Dodatek č. 5
ke Smlouvě o dílo ze dne 6. 8. 2021
č. smlouvy objednatele: DS2121/04760

dodatek č. 5 ke smlouvě o dílo ze dne 6. 8. 2021, která byla uzavřena s vybraným dodavatelem veřejné zakázky na stavební práce s názvem „Oblastní nemocnice Jičín – Novostavba pavilonu „A“ pro laboratoře a onkologii“ (dále jen „smlouva“ nebo „smlouva o dílo“ nebo „SOD“) (dále též jen „dodatek“)

Oblastní nemocnice Jičín – Novostavba pavilonu „A“ pro laboratoře a onkologii

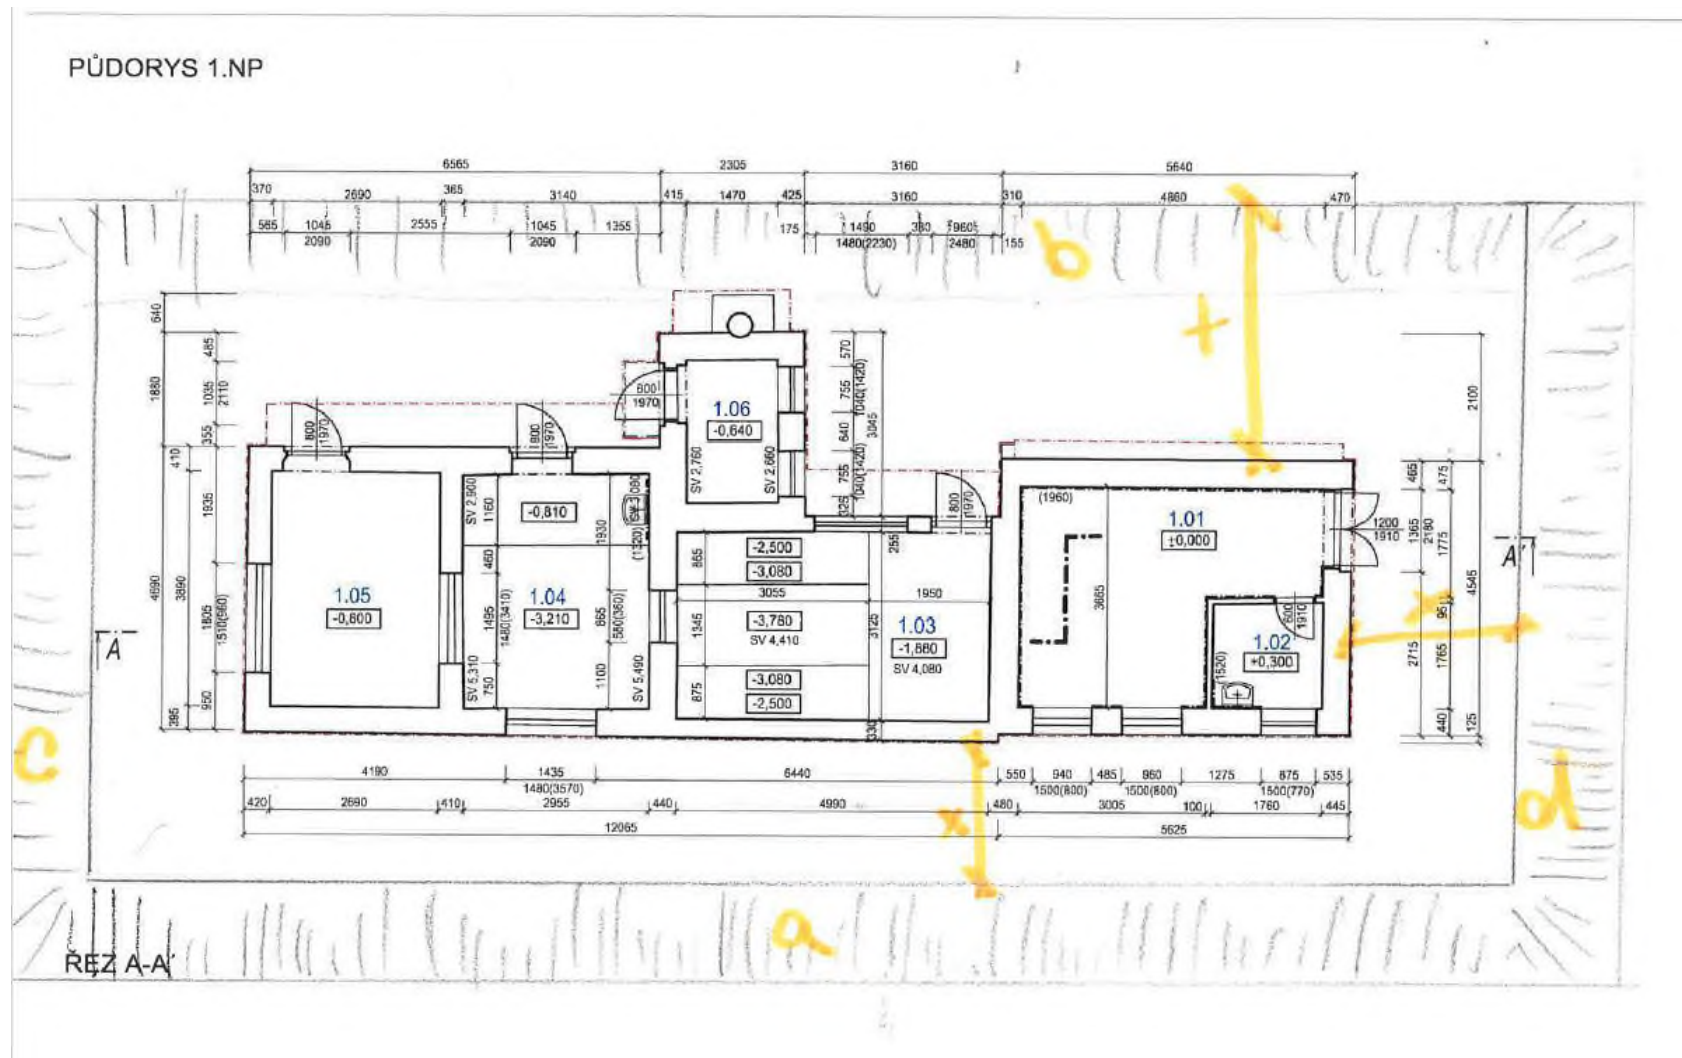
Odtěžení a likvidace ekologické zátěže dle skutečně provedeného množství (konstrukce, kal a zemina zatížená těžkými kovy a ekotoxicitou).

Na základě skutečného množství likvidovaného materiálu (viz vážní listky - rekapitulace přílohou změnového listu) dochází k narovnání množství objemu prací.

Doporučený způsob hutnění a použité materiály pro zpětné zásypy

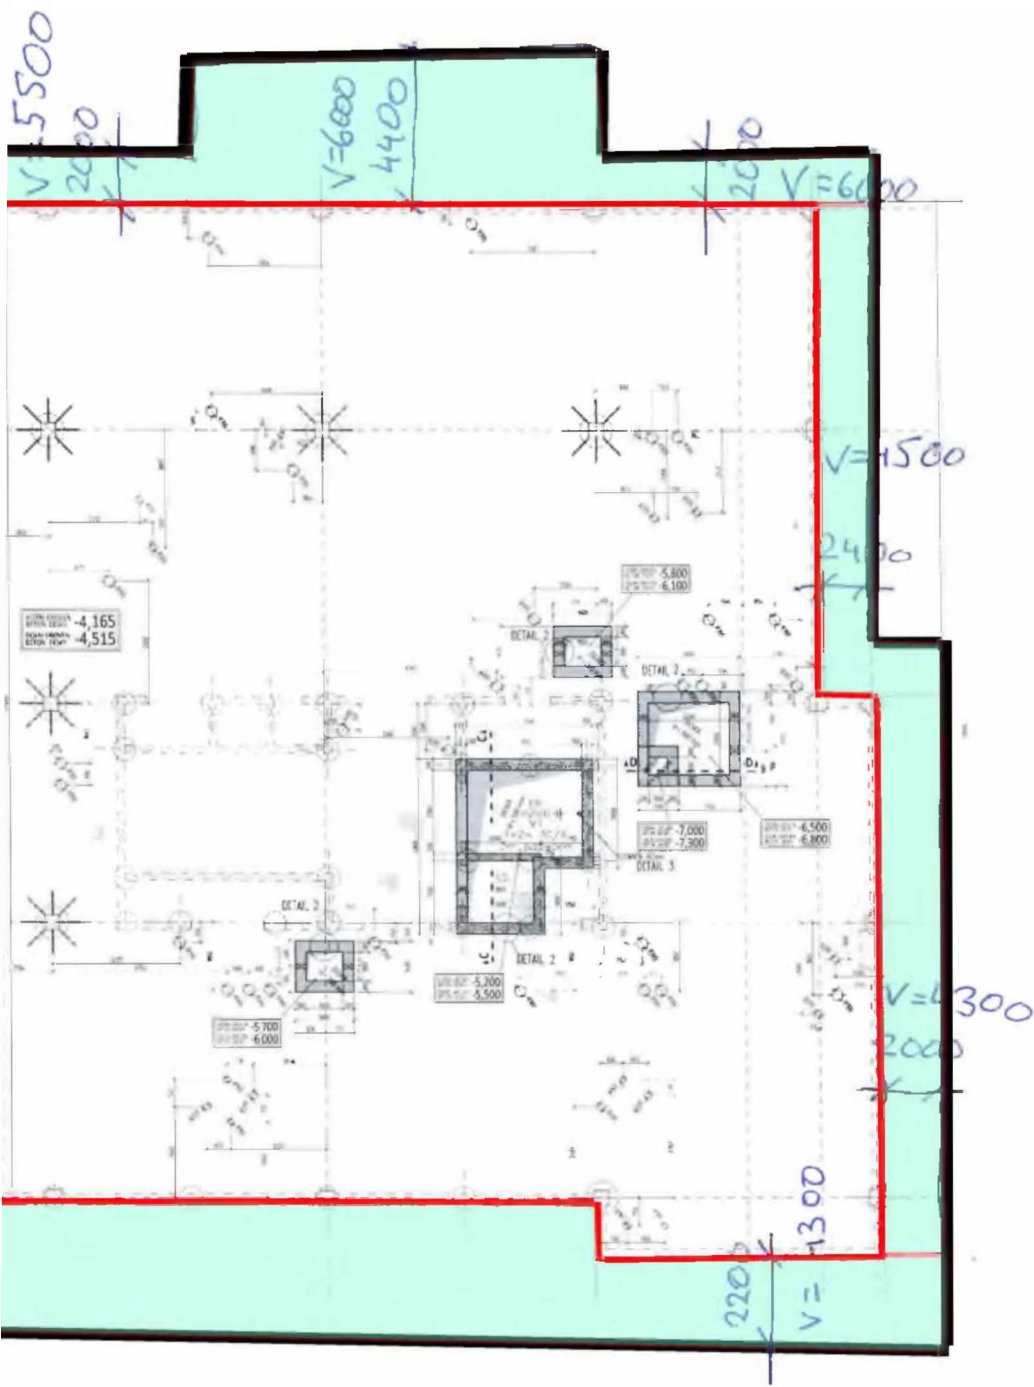
Zpětné zásypy budou probíhat v pažené stavební jámě v prostoru mezi pažící konstrukcí (štětovnice) a rubem svislých konstrukcí nového objektu. Tyto prostory jsou relativně úzké s omezenými možnostmi pro přístup hutnicí techniky.

Z materiálů, které jsou na stavbě k dispozici doporučuji použití podsítné frakce 0-9 mm. Dalšími vhodnými materiály mohou být např. podkladní vrstvy z bouraných zpevněných ploch nebo kamenný či betonový recyklát bez příměsí cihel a dalších antropogenních materiálů. Naopak výkopek rostlé zeminy, což je převážně jílovitá sprašová hlína tuhé konzistence, v uvedených prostorech nedoporučuji, neboť je bez další úpravy obtížně zhutnitelný a navíc po vytěžení a uložení na mezideponii rychle degraduje působením atmosférických vlivů.

Hutnění bude probíhat po vrstvách max. 300 mm. Takto budou prováděny zpětné zásypy až do úrovně aktivní zóny pod zpevněnými plochami komunikací, popřípadě do spodní úrovně vegetační úpravy zelených ploch. Od těchto úrovní již bude dále postupováno dle PD [1].

Jako optimální způsob kontroly zhutnění doporučuji rázovou zatěžovací zkoušku, přičemž požadovaný minimální rázový modul v horní úrovni zpětných zásypů je $M_{vd} = 26 \text{ MPa}$ pod zpevněnými plochami komunikací.

VZOROVÝ ŘEZ 1:100

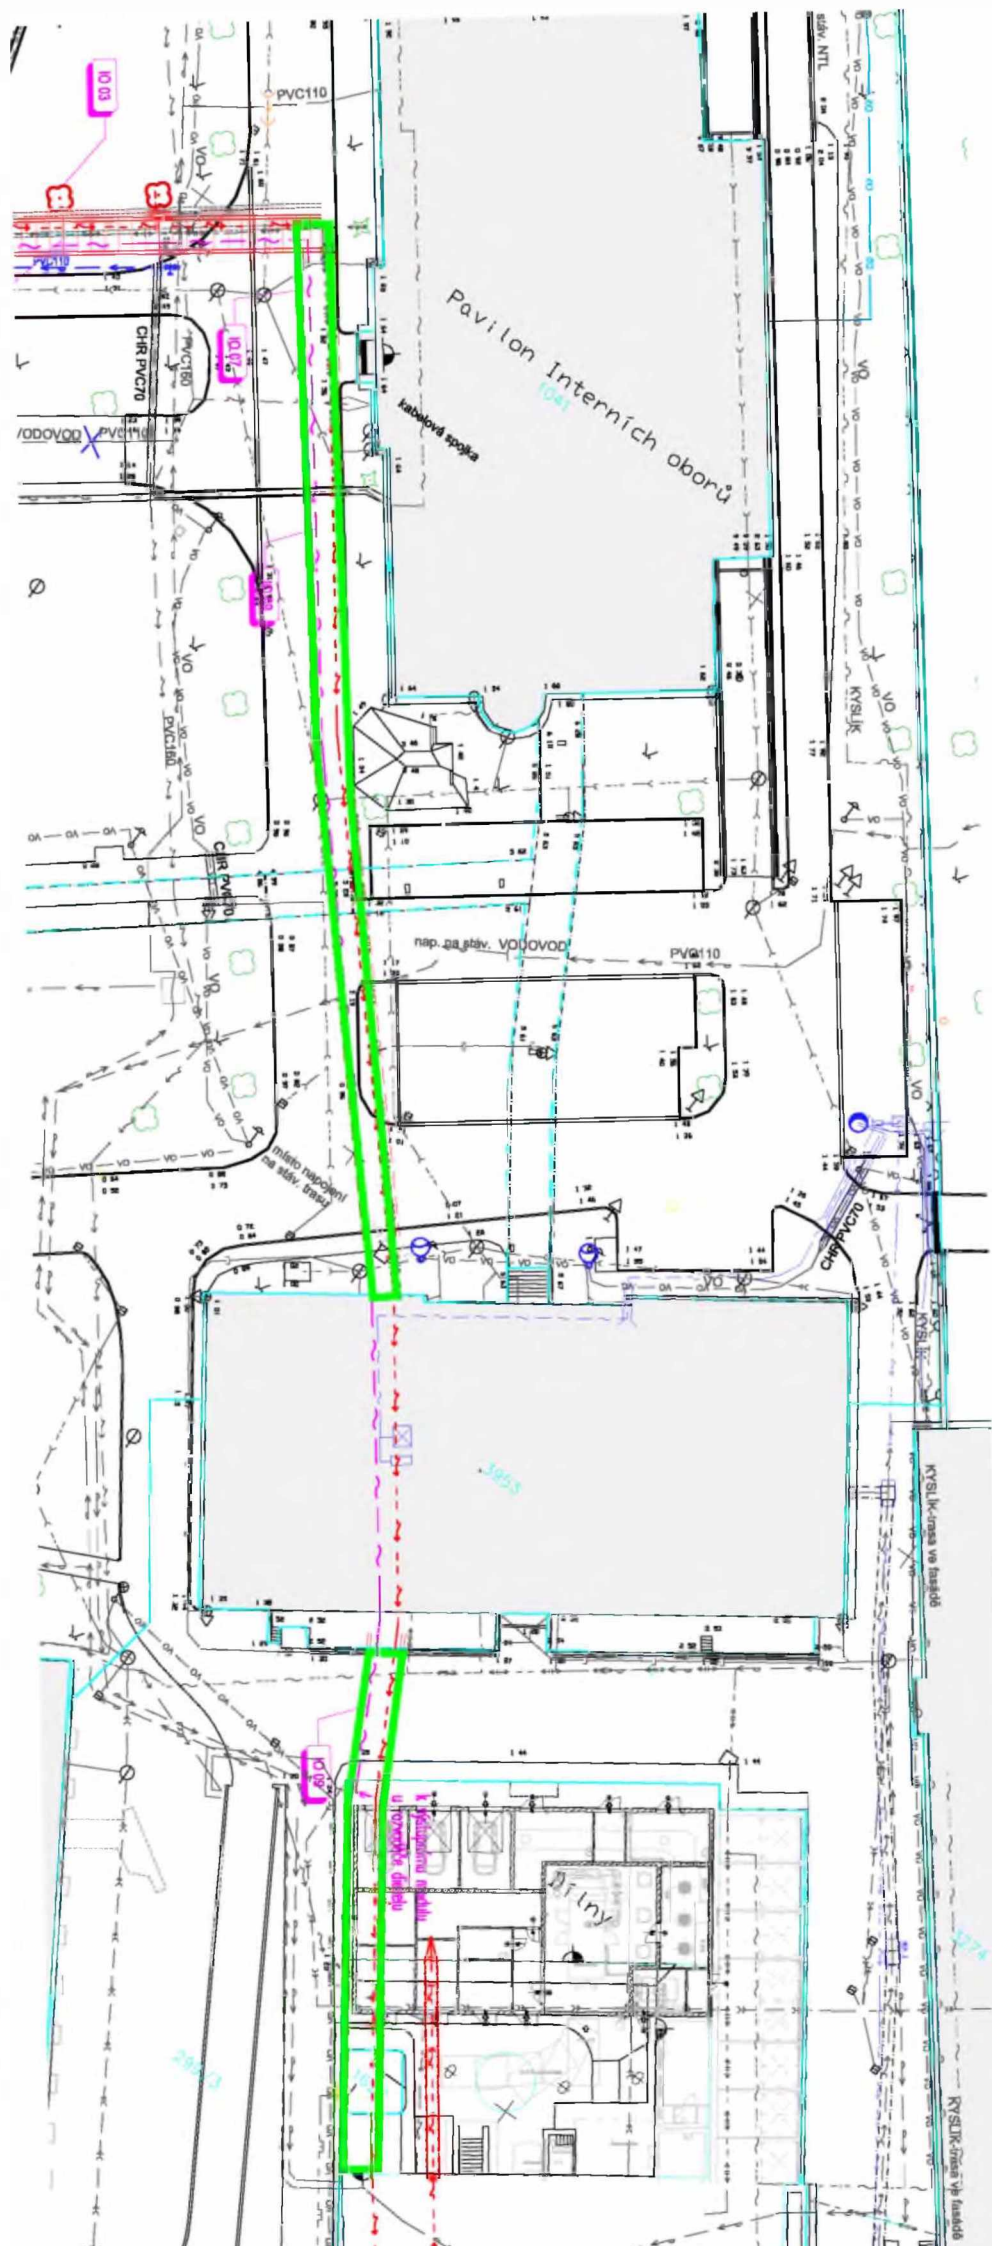
Zdůvodnění návrhu rozepřené mikrozáporové pažení podél stávající budovy a patky spojovací chodby

- Řešení za pomoci mikrozáporových rozepřených stěn lépe zvládne případné přítoky podzemní vody do stavební jámy a její čerpání.
